Verklaring betreffende de vergunbaarheid van een buitendijks fietspad ter plaatse van de Oost Kinderdijk 48 tot 66 te Alblasserdam

Van: Kool, Harm**Verzonden:** donderdag 21 juli 2011 11:11**Aan:** 'Barnhoorn, APA'**Onderwerp:** reactie op praatprent fietspad Alblasserdam op teen buitendijks bij Oost Kinderdijk 48-66

Gemeente Alblasserdam	
Commissie 2014-15 Postbus 2-2062 AL Tel. 078-662 12 00 Fax 078-662 12 35	
Atteening: Buitenruimte	
Project: Fietspad Dijklijn	
onderwerp: Fietspad op grondaanvulling	
dienstjaar: 2012	
schaal: 1:100	
formaat: A2	
dienstjaar: 2012	
gew.: -	
dat.: -	
no.: -	
bestek no.: -

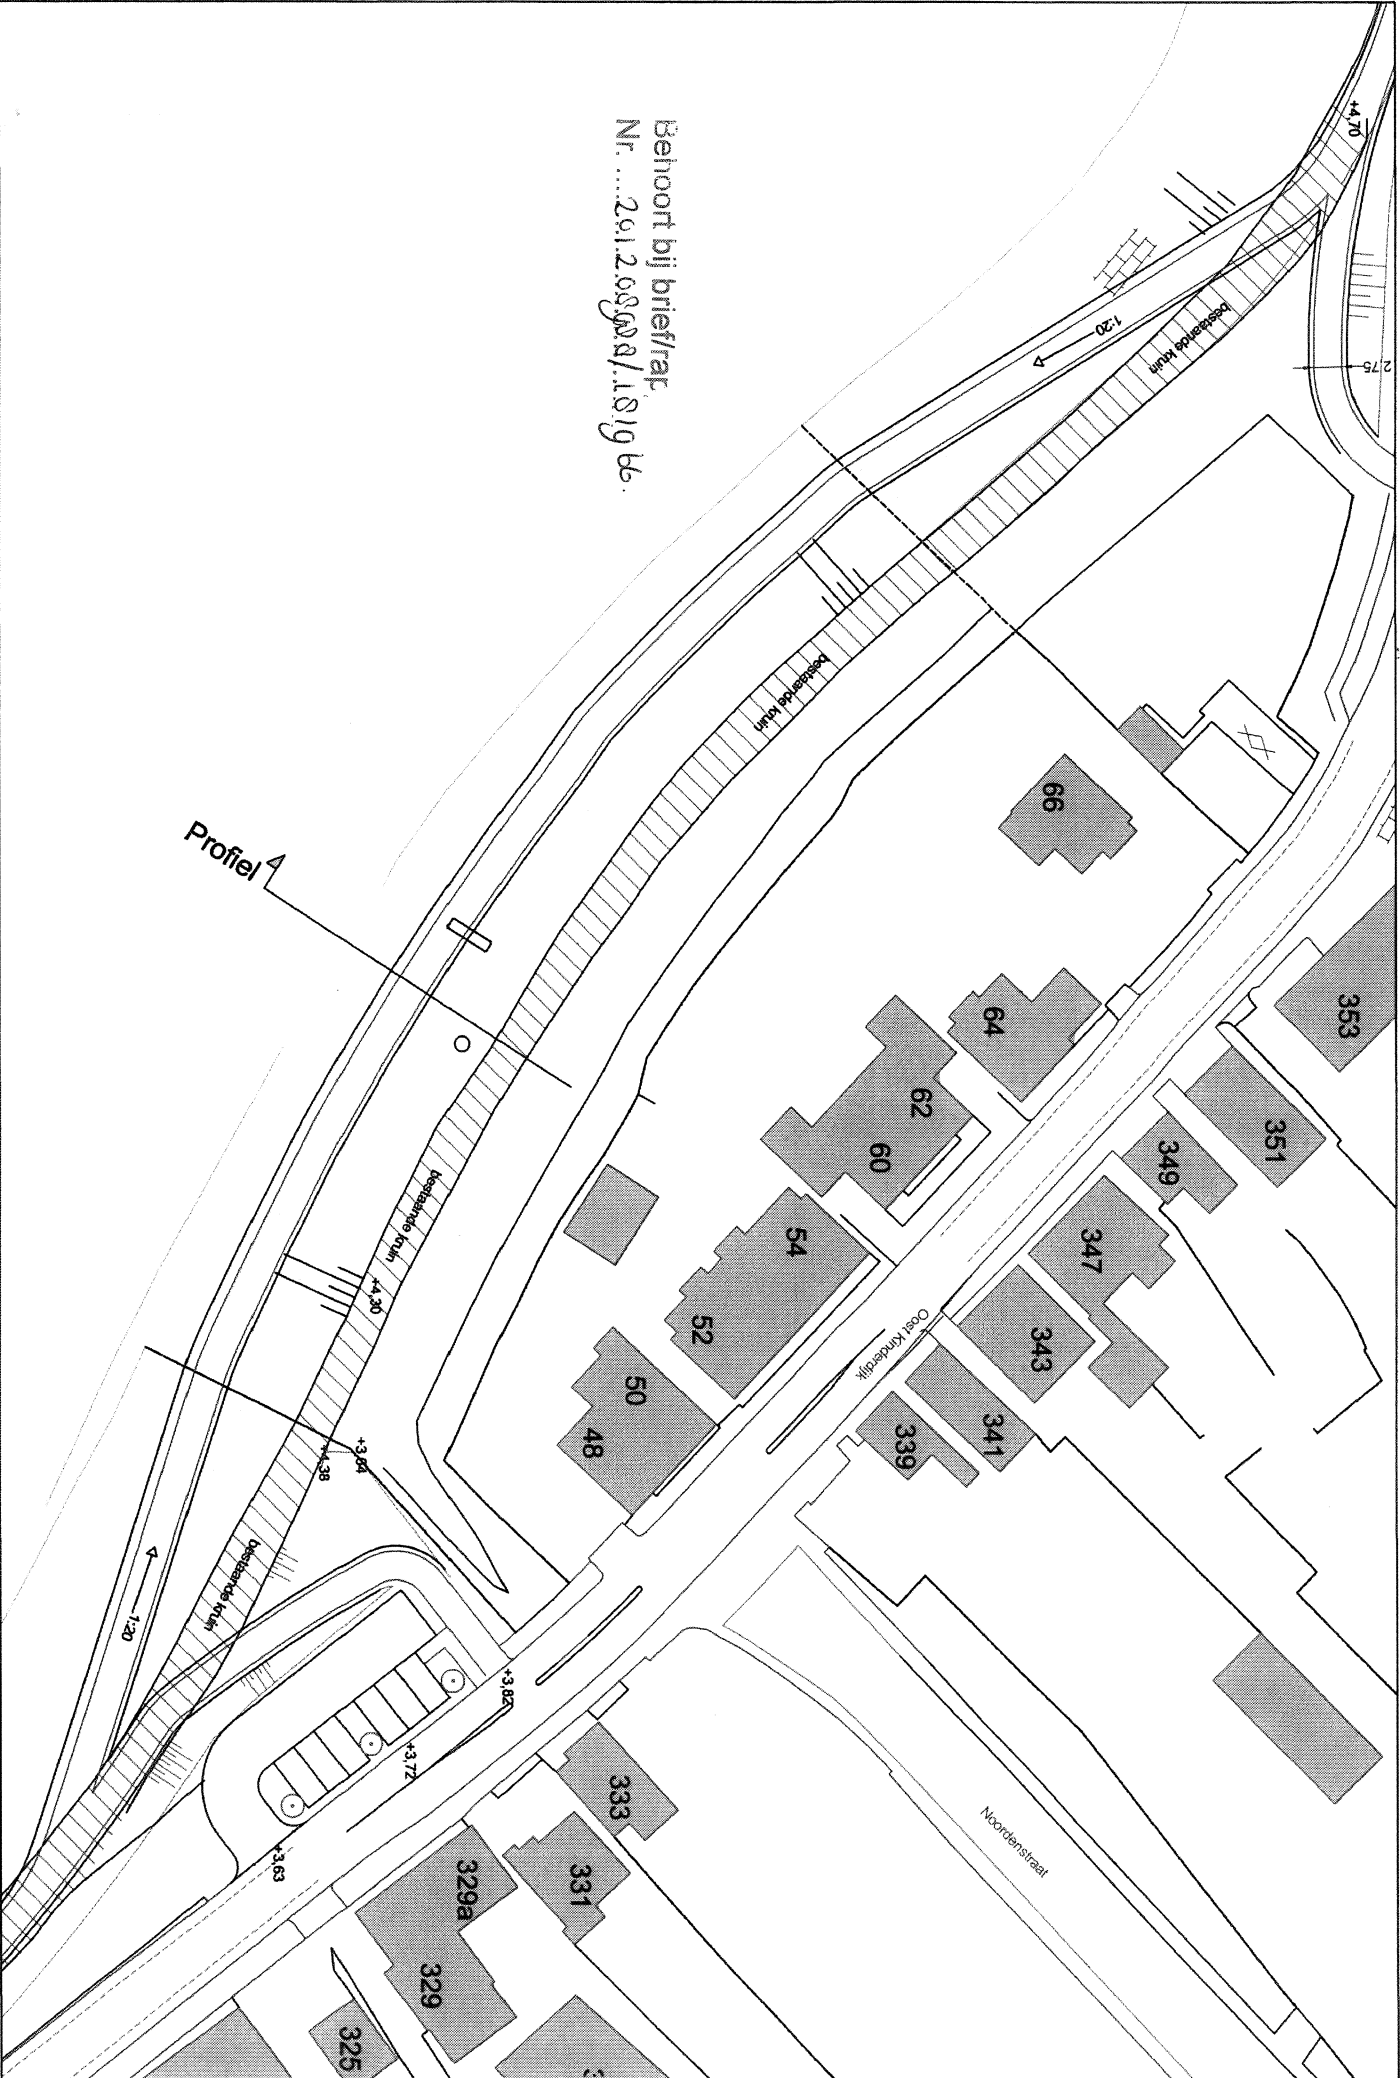
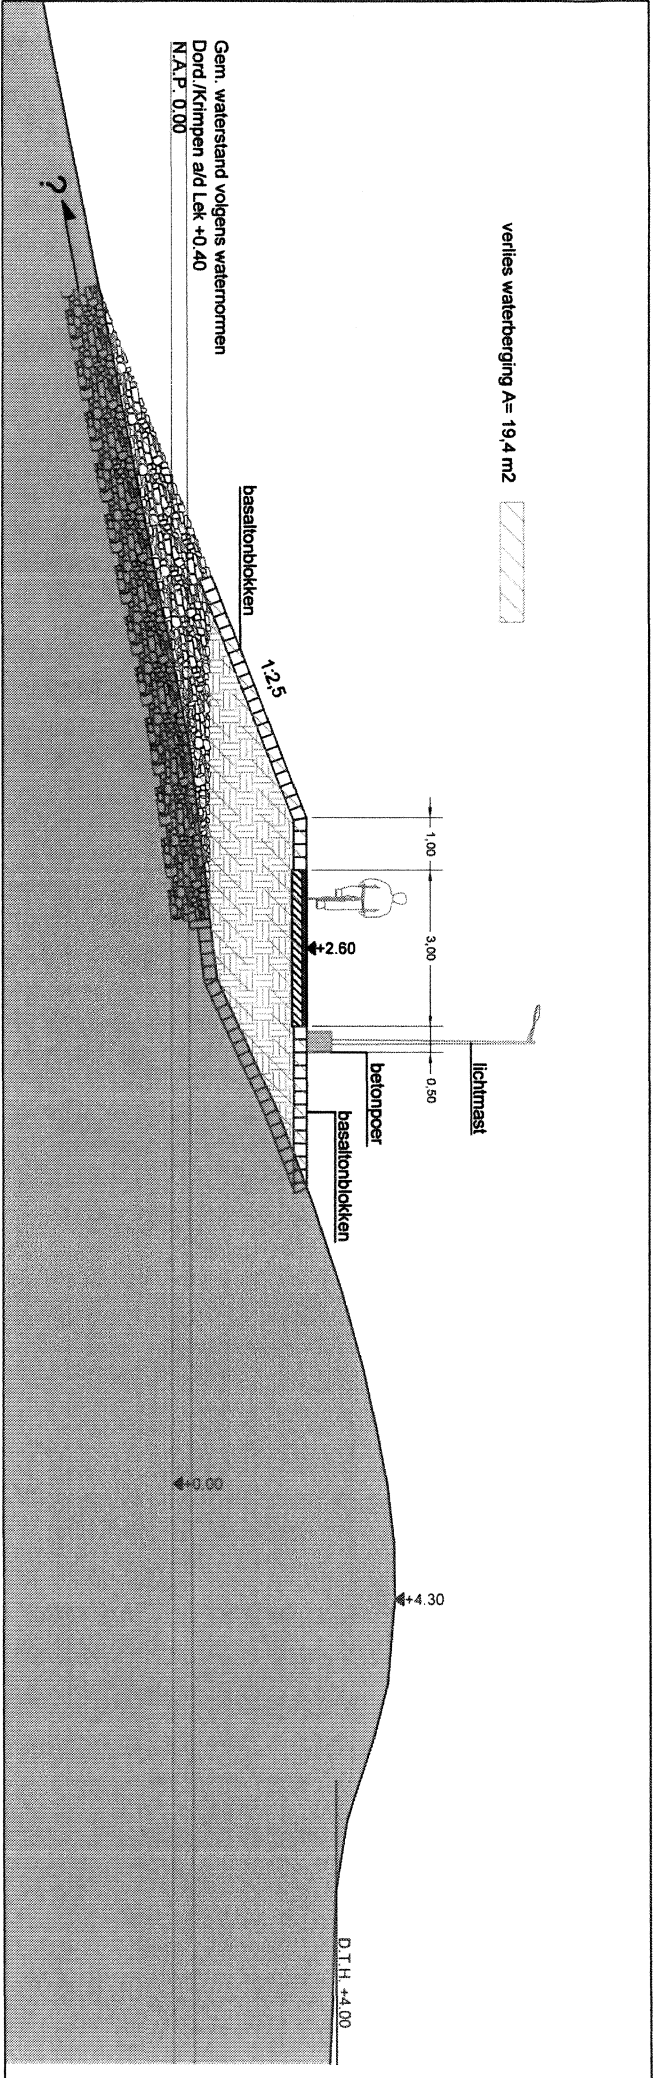
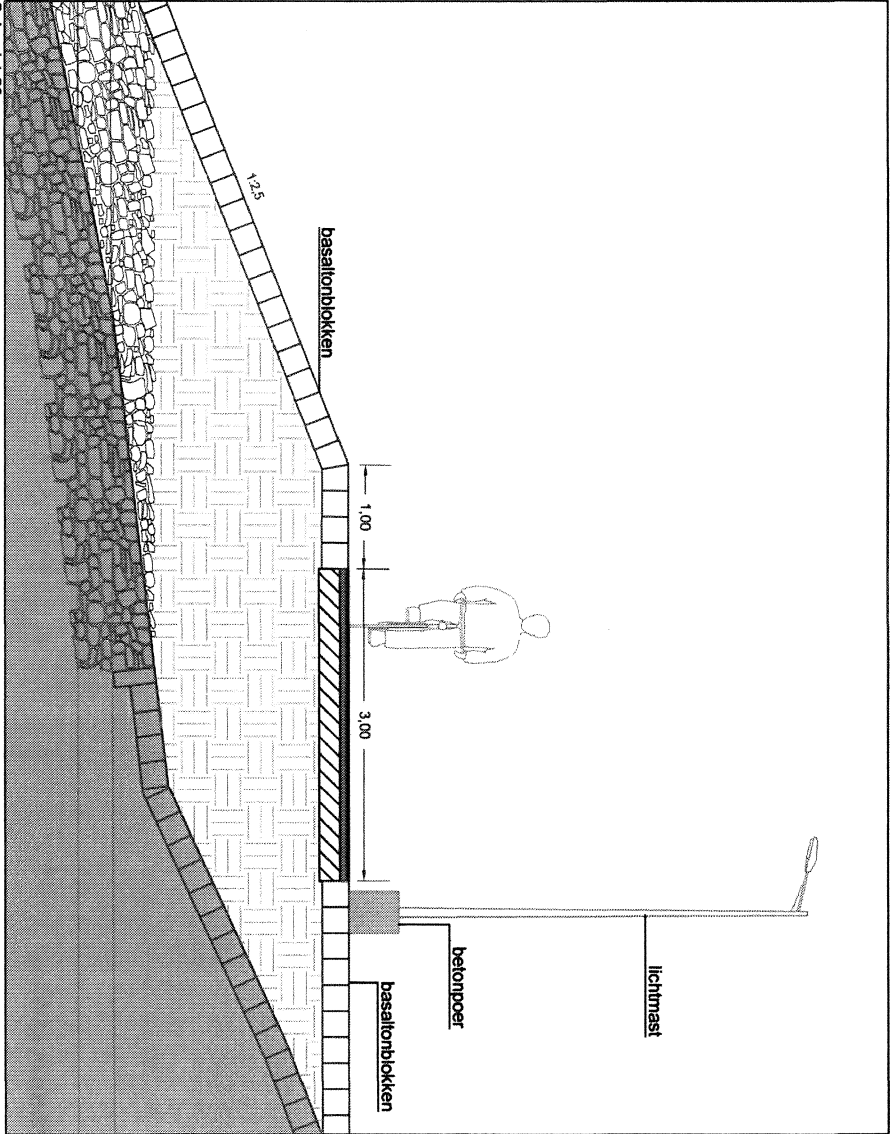
1. Het tracé kruist op twee punten grond waarop het beding rust. Dus daarover dient de gemeente eerst overeenstemming met de bewoners te bereiken.
2. Uit oogpunt van dijkveiligheid lijkt dit een kansrijke variant op grond van het onderwaterprofiel bij AW143.+055 m en de ontwerpberekeningen van de dijk die we hiervoor bekeken hebben. Daarbij heb ik nog de volgende opmerkingen.

3. Er zitten nu 2 knikken in het fietspad. We zien mogelijkheden om het fietspad en de kruin van de dijk vloeiender te laten verlopen. Hiervoor zou je de buitenberm breder kunnen maken, dus iets verder de rivier in. (Uiteraard moet RWS daar ook mee instemmen.) Dat geldt zeker aan de noordkant waardoor de waterlijn nu al wat verder landinwaarts loopt.

4. Als de kruin toch verlegd moet worden zal a) de legger (met ligging keurzone en beschermingszone) aangepast moeten worden, b) bekeken moeten worden wat dit betekent voor de mogelijkheden van toekomstige versterking en c) de drainage aan de binnentoeen mogelijk aangepast moeten worden.

5. De inpassing van afritten en fietspad met de bestaande steenglooiing op het buitentalud verdient bijzondere aandacht. Als je het fietspad zoals getekend er zo tegenaan legt verwachten we dat er uitspoeling zal optreden. Wij stellen voor het onderste deel van de steenglooiing naar buiten te verplaatsen zodat deze ook het fietspad beschermt. Zie schetsje.

6. Voor de detaillering van het ontwerp is het belangrijk om na te gaan of het onderwaterprofiel overal overeenkomt met het profiel bij AW143.+055. Daarvoor stellen we voor om oeverpeilingen uit te laten voeren over raaien loodrecht op de dijk met een interval van 20 m.

8. Volgens onze meest recente metingen is de kruin van de dijk 4,70 m (bij profiel AW143.+055) versus de 4,3 m die jullie in de tekening hebben staan. Zie bijlage voor het profiel.
